改善箇所説明図

図：左ハンドル車

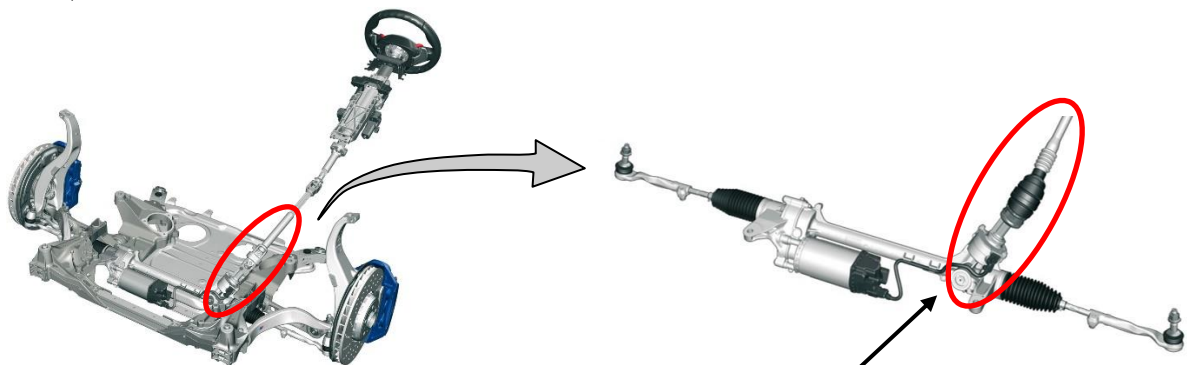
基準不具合発生箇所

ダブルユニバーサルジョイント

不具合の内容

電動パワーステアリング機構の一部であるダブルユニバーサルジョイントにおいて、材質の選定及び製造工程が不適切なため、当該ジョイントの一部の強度が不足しているものがある。また、それらの部品において、生産ライン等での廻り品質チェックの際の作業が不適切なため、過度に引っ張られたことにより当該ジョイント部が伸長したものや落下した部品を再使用したものがある。これらの複合要因のため、ステアリングホイールを最大までの操舵時などで強いせん断力がかかると当該ジョイントの一部が破損して、ステアリングコラムから異音が発生し、そのまま使用を続けると、最悪の場合、予期せぬ強い操舵力が必要となるおそれがある。

改善の内容

全車両、ダブルユニバーサルジョイントを良品と交換する。

識別：左フロントドアアヒンジ取り付けボルト（下側）の頭に緑色ペンを塗布する。
